## Compléments du PAR suite au cahier d'acteurs de la Maison de l'Estuaire

### Volumes de dragage d'entretien à l'estuaire (aval Tancarville)

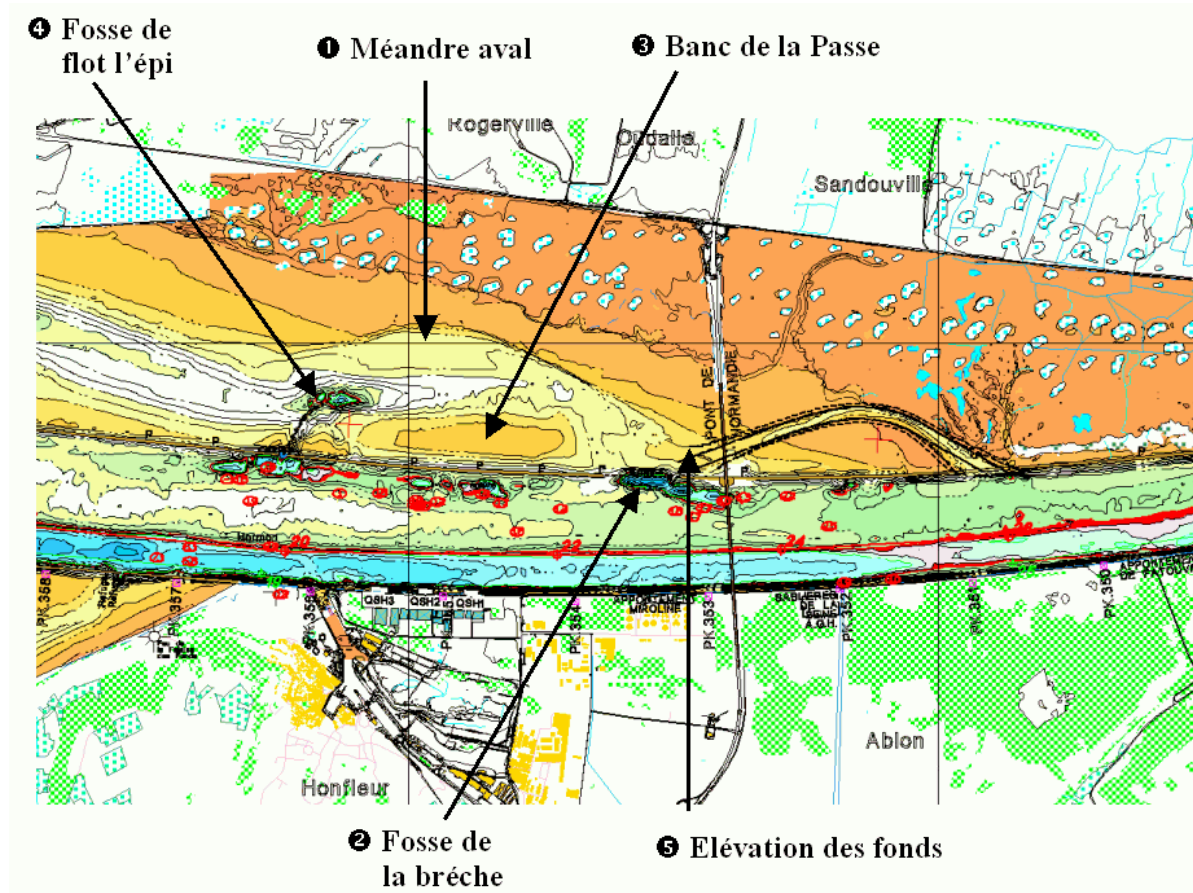
**Les mesures de terrain évoquées appellent les commentaires suivants :**

(il faut préciser que ce sont les impacts de Port 2 000 et de ses mesures d'accompagnement qui en sont à l'origine)

Comblement du **méandre aval** ❶ situé en pied de la vasière nord en aval du pont de Normandie : la présence de l'épi (mesure d'accompagnement de Port 2 000) a provoqué la migration rapide du méandre vers le nord, puis un certain rééquilibrage des sections de ce secteur s'est opéré lors de l'établissement d'un chenal de flot plus au sud, coupant le banc de la Passe. Globalement, l'analyse montre qu'il n'y a pas de comblement de ce secteur, mais sédimentation dans le chenal qui s'est creusé tout au nord.

Comblement de la **fosse située au pied de la brèche aval** ❷ : ce phénomène était parfaitement attendu : le fait de remonter le niveau de cette brèche (pour assurer le fonctionnement en flot du chenal amont) a pour conséquence immédiate une diminution de la fosse située juste au droit de cette brèche. Un nouvel équilibre s'est créé autour de cette brèche.

Un engraissement du **banc de la Passe** ❸ : c'était le but recherché par cet épi et ces modifications de brèches, de façon à voir s'y établir des vasières. On notera la percée du chenal de flot dans la partie nord du banc.

Le creusement d'une **fosse de flot à l'extrémité de l'épi ④** : là aussi, c'était attendu, la création d'une fosse en extrémité d'un ouvrage déflecteur du courant est logique et classique.

**Une élévation des fonds** au pied du pont de Normandie ⑤ : ce phénomène résulte de la création de la fosse de flot en extrémité de l'épi qui se prolonge par un chenal de flot ; ce sont les sédiments expulsés de ce secteur qui contribuent à cette élévation. On a vu que ce phénomène « en réponse » ne s'est pas poursuivi, et que cette élévation a migré dans le sud. Les suivis opérés par les Ports avec la Maison de l'Estuaire ont mis en évidence ce phénomène, dont nous avons conclu ensemble que les dernières évolutions ne provoquaient pas d'inquiétude.
